1350051846-NOT-001

MERKNADER TIL FORNEBUBANENS GRUNNVANNSKONSEPT

Oppdragsnavn **Fornebu Sør**
 Prosjekt nr. **1350051846**
 Kunde **KLP, OBOS, Fornebu Sentrum Utvikling AS**
 Dokument type **Notat**
 Versjon **00**
 Dato **16.11.2022**
 Utført av **Michael Rene Helgestad, Rolf Hauan, Knut Kure, Peder Loraas, Åsmund Sjelmo og Einar Vegsundvaag**
 Godkjent av **Einar Vegsundvaag**
 Oppdragsnavn **Fornebu Sør**
 Kunde **KLP, OBOS, Fornebu Sentrum utvikling AS**

Figur 4-1: Skjematisk oversikt over planlagte grunnvannsnivåer på Fornebu sør.

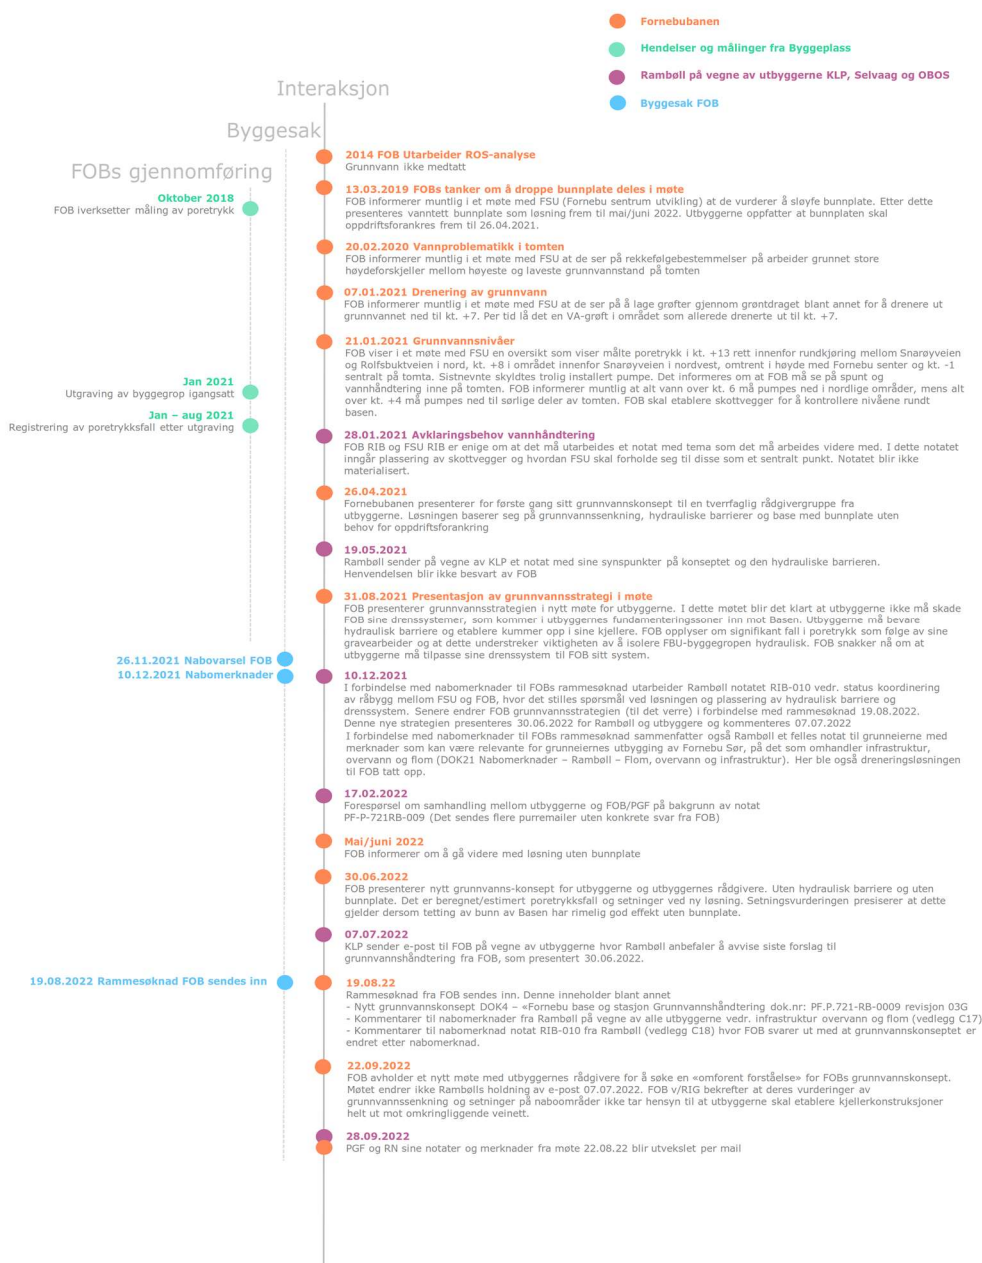
Fornebubanens foreliggende grunnvannskonsept forutsetter en permanent drenasje av området ved Basen. Systemet er sonedelt og skal fungere slik at dreinsnivået nord for Allmenningen ikke overstiger kote 5, mens dreinsnivået sør for allmenningen ikke skal overstige kote 4. Motivasjonen er tilsynelatende kostnadsbesparelser ved å unngå oppdriftsforankring av Basen.. FOB har etablert spuntkonstruksjoner rundt mesteparten av Basen, men disse inngår ikke i FOBs barriere⁹. Vår oppfatning er at tiltaket vil kunne gi en permanent reduksjon av grunnvannsnivået avgrenset av Basen, i størrelsesorden opptil 3-4 meter. Det forutsetter at alle konstruksjonene under kote 5-4 utføres vanntette. I etterkant av FOBs utsendelse av nabovarsel har FOB imidlertid kommet med en rekke endringer, herunder:

- Bunnplate i vanntett betong er fjernet og erstattet med et stripefundament. Stripefundamentet bygger utenfor FOBs byggegrense.
- Det er varslet behov for flere infiltrasjonsbrønner som potensielt må driftes i all etertid.

Etter utsendelse av nabovarsel endret FOB sin konstruksjon under kote 5-4. Bunnplaten av vanntett betong, som eksisterte i FOB sine modeller og i samtaler mellom partene helt siden 2019, sløyfes. Berget under FOBs yttervegger skal injiseres langs Basens lengderetning, mens berget under resterende gulv skal injiseres ved påvist lekkasje i fjell. Det er ukjent for utbyggerne om injeksjon ved påvisning gjøres i den perioden byggegroppen er åpen og tom for vann eller om det også gjøres etter at grunnvannet har bygget seg opp. Under ytterveggene er det tenkt etablert et stripefundament hvor det tettes mellom fundament og berg. I foten av vegg og sokkel legges det en leirpropp for å forsinke vanntilsig ned mot stripefundamentet. I FOBs gulv legges det et drenssystem, med laveste nivå under kote -10.

Figur 5-1: Registrert relativ poretrykksreduksjon i grunn, mot avstand fra byggegrop. Resultatene viser avtagende poretrykksreduksjon ved injeksjon og infiltrasjon. Hentet fra NGI¹⁰

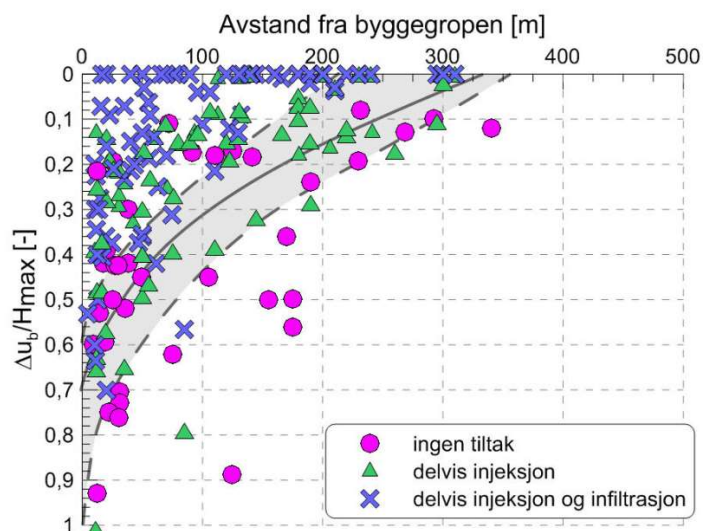
Det kan oppstå setninger som påløper over lang tid. Dersom FOB ikke lykkes med å tette berget tilstrekkelig vil det kunne oppstå en situasjon hvor FOB drenerer ut grunnvannet til et lavere nivå enn planlagt. Total størrelse på setninger avhenger av løsmassemekanikk, type løsmasser, avstand til byggegrop, drensivå og senkning av grunnvann/poretrykksfall. Empiriske formler tilsier setninger på terreng utenfor en byggegrop i størrelsesorden 0,5 – 1,5 % av utgravingsnivået, avhengig av faktorene over. En senkning av grunnvannstanden vil føre til poretrykksfall i tilstøtende grunn. Erfaringstall viser at det har blitt registrert poretrykksfall over 300 m fra byggegrop i enkelte tilfeller, se Figur 5-1.

Figur 5-2: Sideveis drenasje, utvidet influensområde

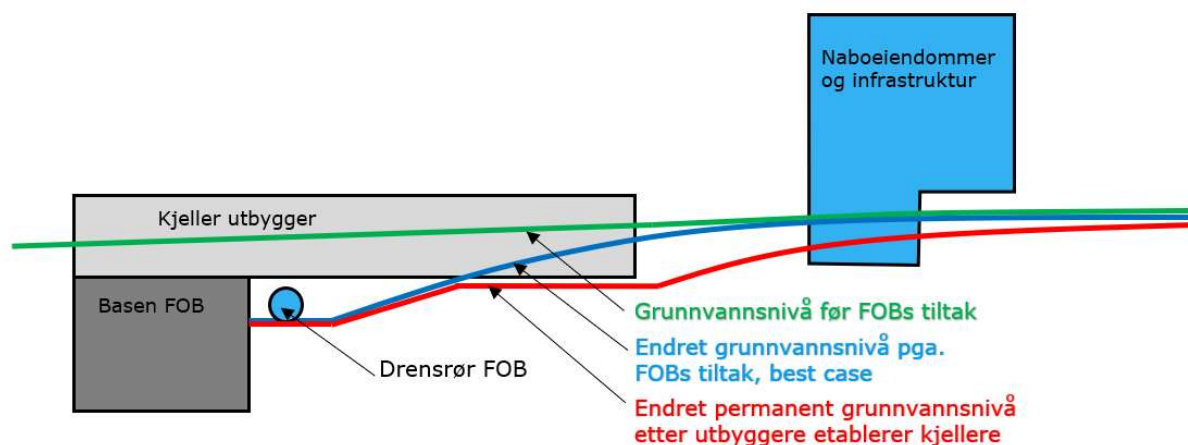
At FOB med sin grunnvannstrategi aktivt drenerer grunnvannet ned til kote +4 og +5, og om mulig også helt ned til laveste pumpenivå i Basen, påfører utbyggerne ekstra kompleksitet ved deres senere og etappevis etablering av byggegrop. Figur 5-2 er en skjematisk fremstilling av en situasjon der FOB sin drensledning vil senke grunnvannstanden omkring sin base. Utstrekningen av denne grunnvannssenkningen vil være avhengig av hvor tette masser/fjell det er på området. Når utbyggerne etablerer kjellere, vil det være komplisert å gjenetablere en vanntett barriere mot drensledning for å unngå å senke grunnvannstanden i ett enda større område. Dette gjelder selv om utbyggerne bygger vanntette kjellere da det er sjiktet rundt og under kjeller som vil være vannførende. FOB sin drensledning vil da kunne medføre senkning av grunnvannstanden til naboeiendommer som vil kunne forverres når utbyggerne etablerer kjellere. Skader som følge av denne senkningen vil da ha årsaksammenheng med FOB sin drensledning selv da dette skjer under utbyggenes sine byggeaktiviteter. Samtidig vil grunnvannet som dreneres bort belaste FOB sin drensledning og igjen kommunalt ledningsnett. Som følge av FOBs tiltak kan utbyggerne bli tvunget til å gjennomføre kostnadsdrivende tiltak for å minimere permanent sideveis drenasje ned mot FOB.
